## ANALYSE SOMMAIRE DE LA NOTE DE L'INERIS de mars 2025 par Georges WALTER

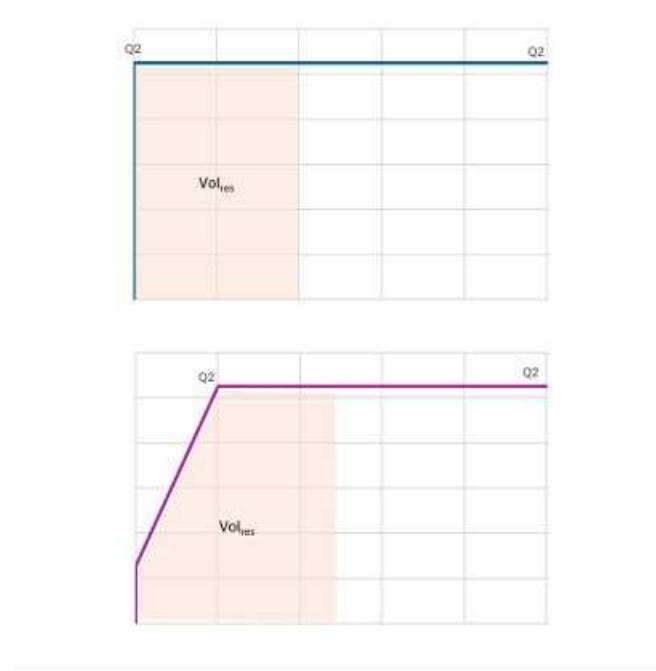
En ce qui concerne l'estimation des débits d'ennoyage de l'étude INERIS de 2011 elle avait retenu la plus grande valeur entre ce qui était pompé par les MDPA lors de l'exploitation, donc avec un cuvelage intact et un calcul réalisé en considérant que pour l'ensemble des puits on avait les mêmes arrivées que pour les trois puits accessibles en 2011 et qui étaient de surcroît les puits les mieux étanchés donc :

- avec des cuvelages intacts
- sans tenir compte de la dissolution du sel au fil du temps qui, en fait, augmente ce débit
- en partant d'un échantillon nettement meilleur que les autres puits (200 m de cendre volante au lieu de 50 par exemple )

P37 de l'étude de l'INERIS de 2011 on trouve le tableau récapitulatif des valeurs prises en compte, à remarquer une erreur d'addition pour le total qui minore encore le résultat.

En examinant ce tableau on remarque qu'il n'y a en fait pas de marge par rapport aux débits connus avec des cuvelages intacts et entretenus de 2008 et ceux constatés sur les trois meilleurs puits en 2011.

Le graphe fourni par l'INERIS est donc une fois de plus fait pour tromper le lecteur , car sur la deuxième partie de ce graphe on nous suggère qu'en 2011 le débit n'était que de  $20\ 000 \text{ m}^3$  environ alors qu'en analysant les chiffres connus on était plutôt à  $100\ 000 \text{ m}^3$  soit déjà au niveau du pallier dessiné par l'INERIS.
